LOM PRAHA

ZÁVAZNÝ BULLETIN č.:

M 332/70a
M 332A/2a
M 332AK/1a
M 137A/15a
M 137AZ/10a
M 337/81a
M 337A/9a
M 337AK/6a
M 337AK.1/1a
M 132A/1a
M 132AK/1a

Týká se: Používání hlavy válce Sc 2706 s označením "Z" spolu se speciálními podložkami matice šroubu válce Sc 1504R na všech typech a verzích shora uvedených motorů.

Sc 1504R
4,5
2,5
(Sc 1504 PŮVODNÍ STAV)

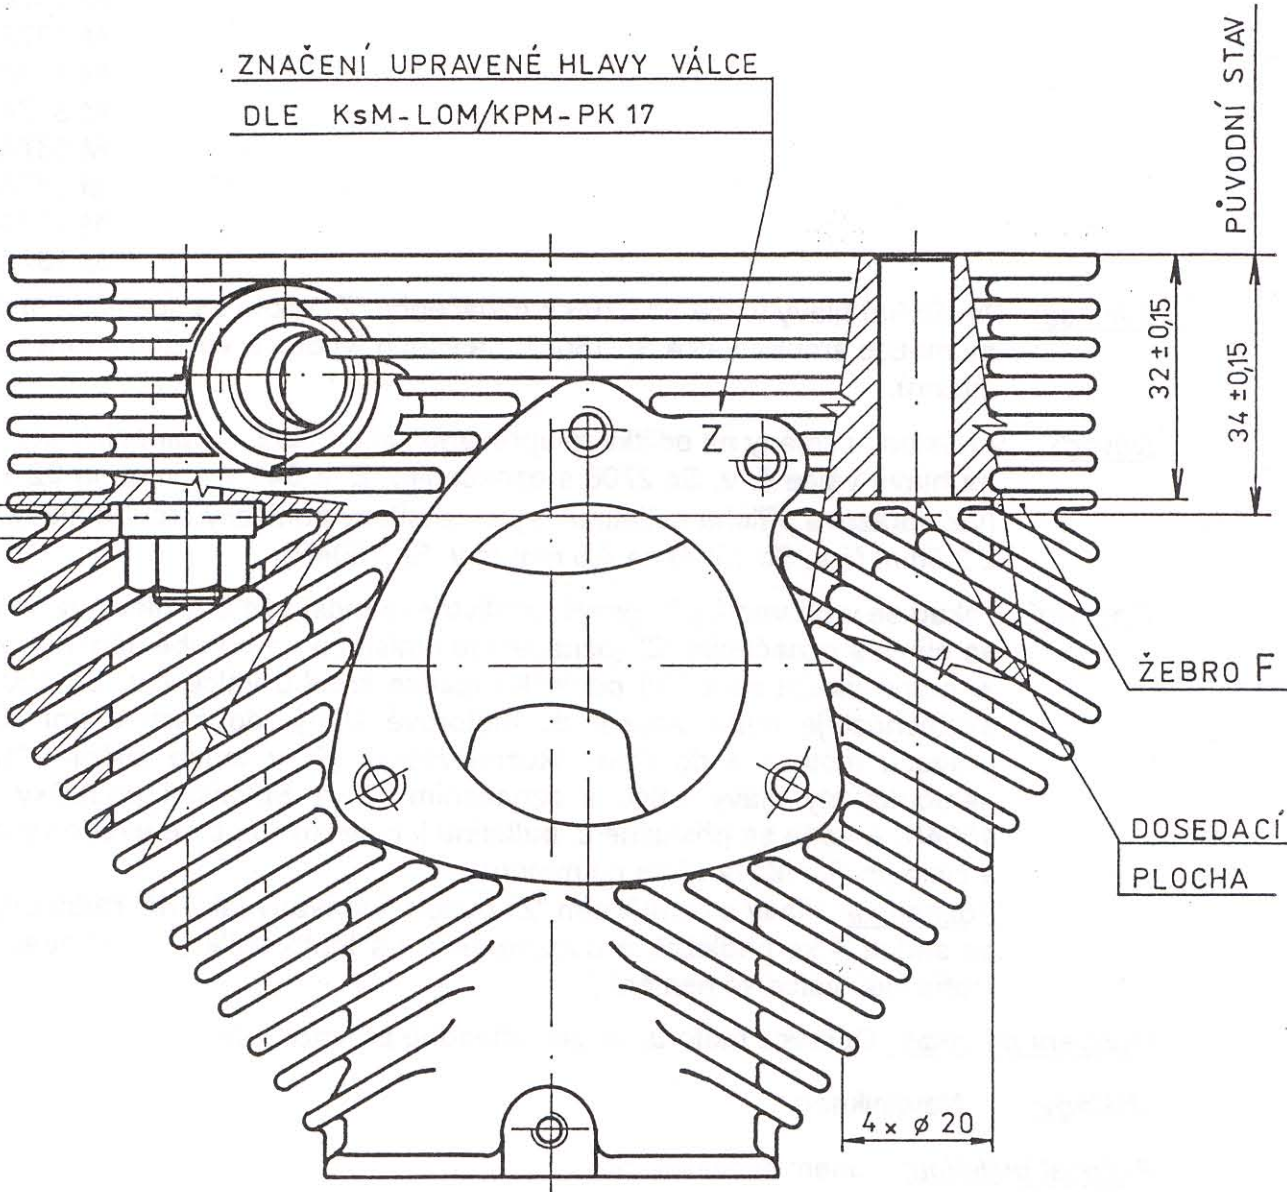
Důvod: V důsledku změny na odlitku je upraveno zahlobení 4 upínacích děr \varnothing 20mm na hlavě válce č. v. Sc 2706 s označením "Z" z $34 \pm 0,15$ mm na $32 \pm 0,15$ mm (viz obrazová příloha bulletinu) a jsou zesíleny podložky šroubu hlavy válce z 2,5mm (č.v. Sc 1504) na 4,5 mm (č.v. Sc 1504R).

Opatření: Pokud se v provozu, při opravě, vyskytne nutnost výměny hlavy válce a použije se hlava s označením "Z" (označení je umístěno na přírubě sání hlavy válce), je nutné použít speciální podložku matice šroubu válce č.v. Sc 1504R. Tuto skutečnost je nutné zapsat do motorové knihy, do části denní záznamník provozu motoru a do části "Různé záznamy", v tomto znění : "Na motor namontovány hlavy válců s označením "Z" a Speciální podložky č. v. Sc 1504R. (uvede se příslušné č. bulletinu k motoru). Dále se uvede výrobní číslo a číslo pozice hlavy válce na motoru.

Poznámka: Hlavy s označením "Z" budou dodávány jako náhradní díly vždy se sadou 4 ks podložek a upozorněním na tento bulletin. Utahovací moment matic hlav válce se nemění.
